改善箇所説明図

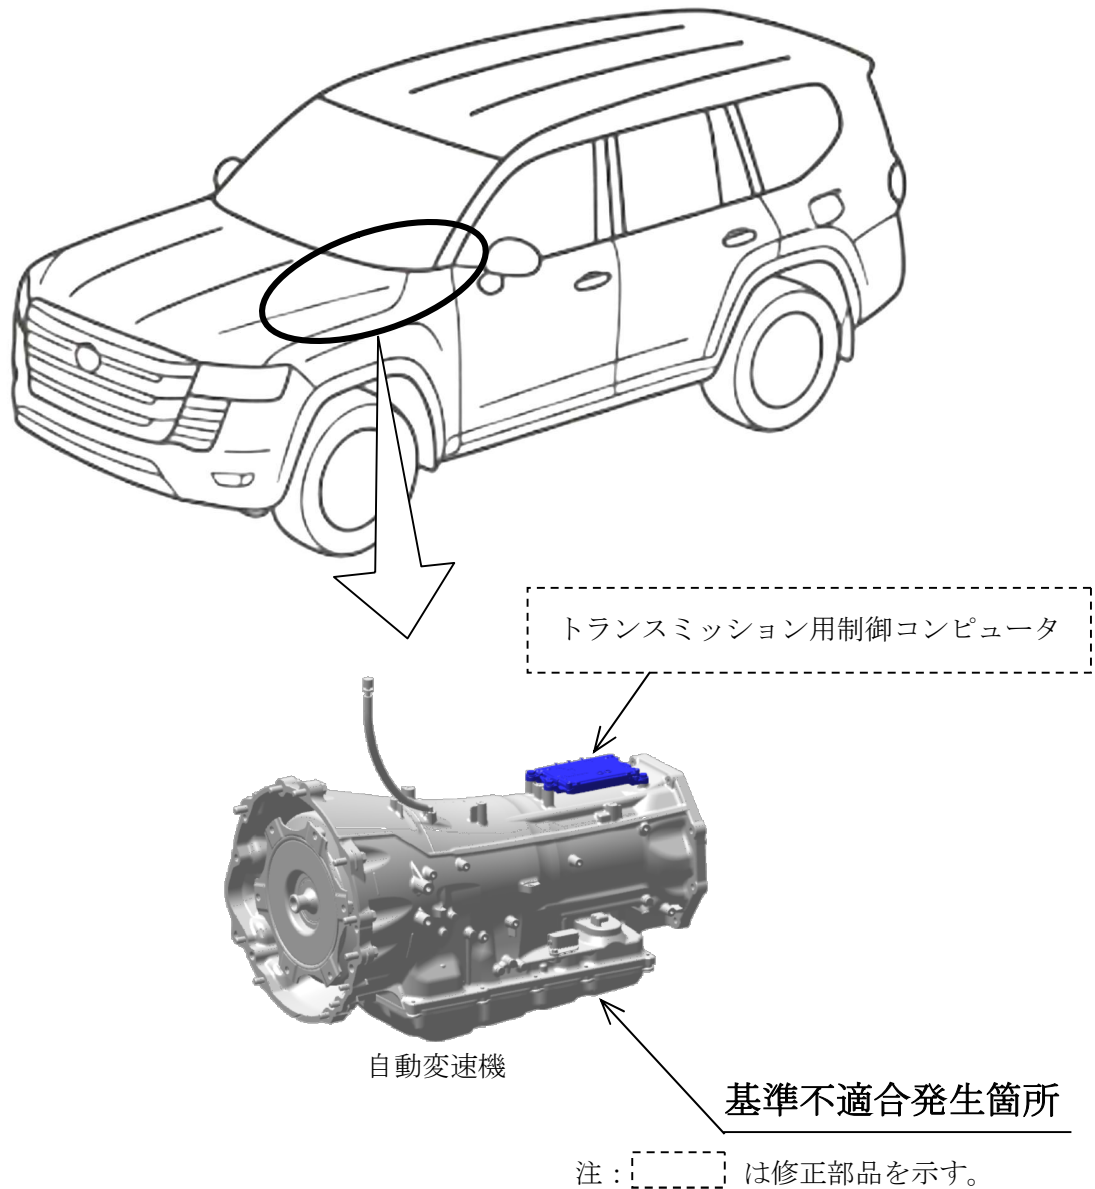
自動変速機（トランスミッション）において、制御プログラムの検討が不十分なため、故障が生じた際に構成部品の過回転を抑制できないことがある。そのため、トランスミッションが損傷して走行不能となり、最悪の場合、漏れたトランスミッションフルードが排気管に付着して火災に至るおそれがある。

全車両、トランスミッション用制御コンピュータのプログラムを対策仕様に修正する。

識別：改善済車両には車台番号のハイフンの下に黄色ペイントを塗布する。
